**RELATÓRIO DE FISCALIZAÇÃO TÉCNICA DOS SISTEMAS DE ÁGUA E
ESGOTO DO MUNICÍPIO DE
SUMARÉ**

PRESTADOR: ODEBRECHT AMBIENTAL – SUMARÉ

Relatório R5 – Continuação do Diagnóstico e Não- Conformidades

Americana, junho de 2016

Descrição(1): Vista do poço.

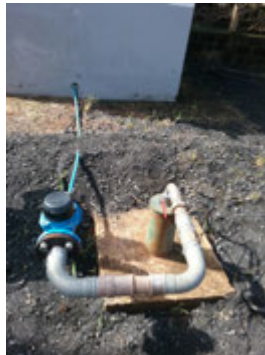
Item 2.2: Ausência de conjunto moto-bomba reserva em estoque (Art. 5.3.2 da NBR 12214/1992). Prazo: Em até 180 dias

Item 2.3: Ausência de extintor de incêndio (Art. 10.9 da NR 10 e Art. 23.1 da NR 23). Prazo: Imediato

Descrição(1): Vista do reservatório.

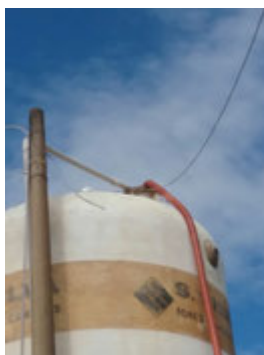
Descrição(3): Entrada de emergência para caminhão pipa. Verificar se há tela de proteção.

Item 6.2: Ausência de identificação da área (Art. 2º da Lei Federal 11.445/2007). Prazo: Em até 180 dias

Item 6.4: Existência de locais sem guarda-corpos ou escadas em situação inadequada (Art. 5.16 da NBR 12217/1994). Prazo: Em até 180 dias

Item 6.9: Inexistência de telas de proteção contra entrada de insetos e pequenos animais nas tubulações de ventilação (Art. 5.14 da NBR 12217/1994). Prazo: Imediato

Item 6.9

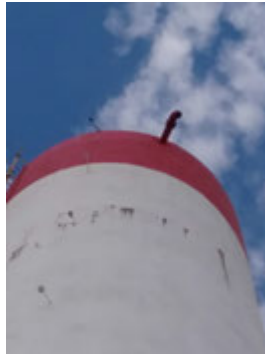
Item 6.9: Inexistência de telas de proteção contra entrada de insetos e pequenos animais nas tubulações de ventilação (Art. 5.14 da NBR 12217/1994). Prazo: Imediato

Item 6.11: Reservatório sem medidor de nível (Art. 5.15 da NBR 12217/1994). Prazo: Em até 180 dias
